Anleitungen zur Aufrüstung der Steckkarten auf den jeweils neuesten Stand

Änderungen an der Weichensteckkarte 8502e

Aufrüstung der Weichensteckkarten 8902, 8912 und 9122 von Index "a" nach "b"

Aufrüstung der Blocksteckkarte 9505 von Index "a" nach "b"

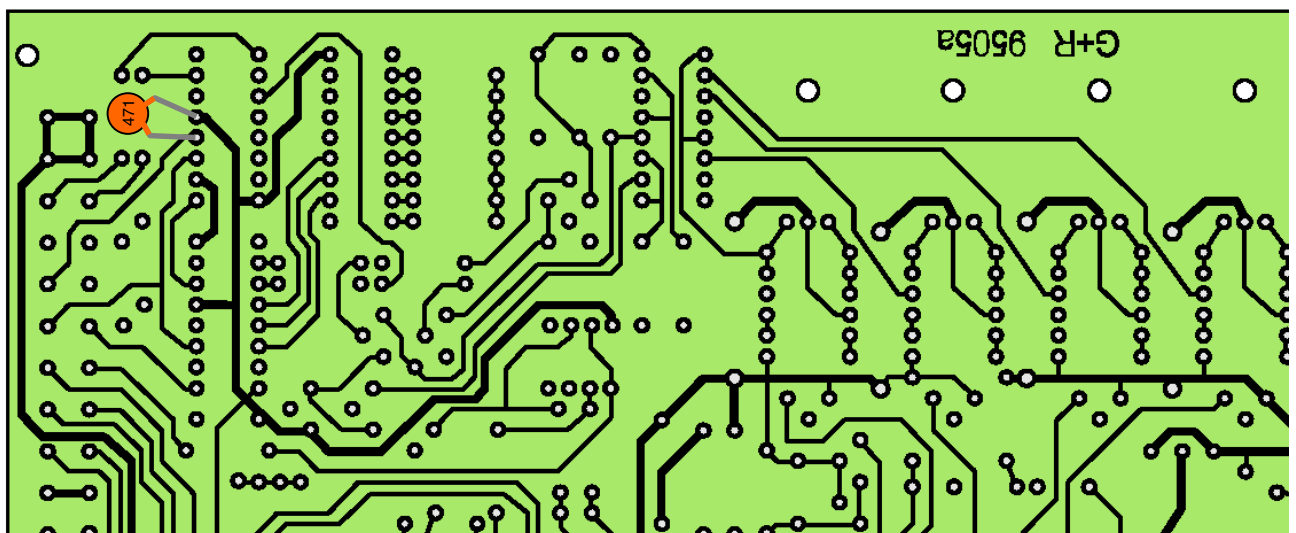
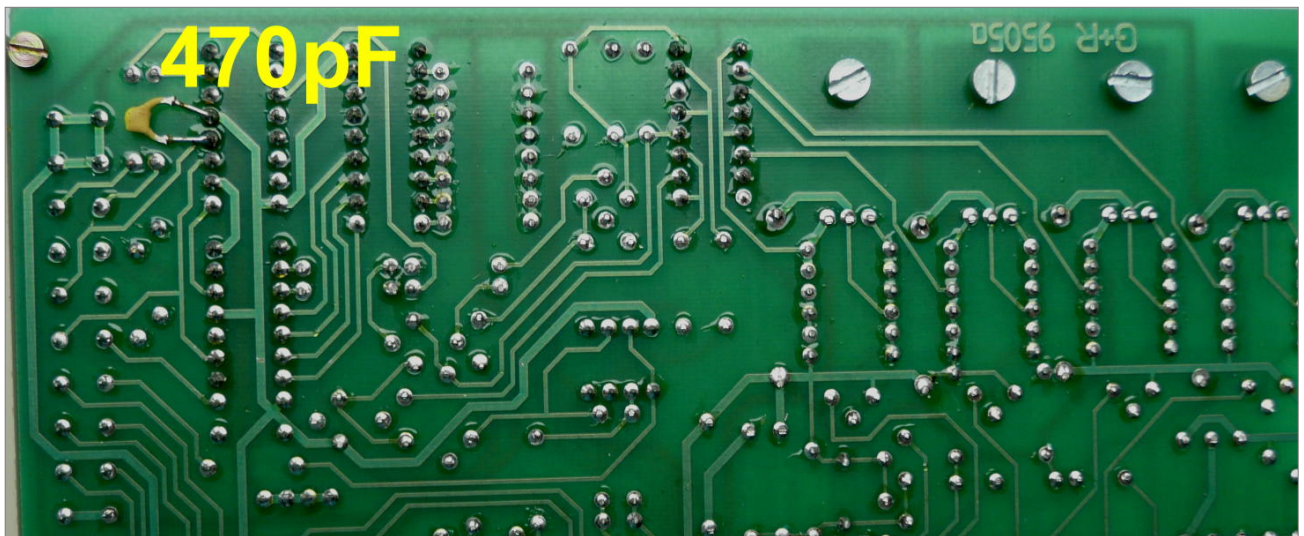
Ein zusätzlicher Kondensator mit 470pF dämpft eventuelle Störungen, die durch das "Kollektorfeuer" mancher Loks verursacht werden können. Diese Störungen können eine Verschiebung der an die Blockkarten ausgegebenen Daten erzeugen. Die Folge einer solchen Datenverschiebung ist eine, in der Regel kurzzeitige Änderung der Geschwindigkeit oder auch ein abrupter Wechsel zwischen Vorwärts- und Rückwärtsfahrt. Meistens wird eine solche Datenverschiebung durch den softwaremäßig mindestens einmal pro Sekunde erfolgenden Datenrefresh wieder beseitigt.

Der Entstörkondensator entspricht dem auf der Blockkarte 8705 bereits vorhandenen Kondensator C3. Er wurde bei der Entwicklung von 9505 schlicht vergessen. Sein Fehlen hat sich in der Rückschau aber nur sehr vereinzelt (und auch nur bei manchen alten und von Hause aus schlecht entstörten Lokmotoren) ausgewirkt.

In den folgenden Abbildungen ist die Position des nachträglich auf der Leiterbahnseite anzubringenden Kondensators ersichtlich. Eine bestimmte Polarität muss nicht beachtet werden.
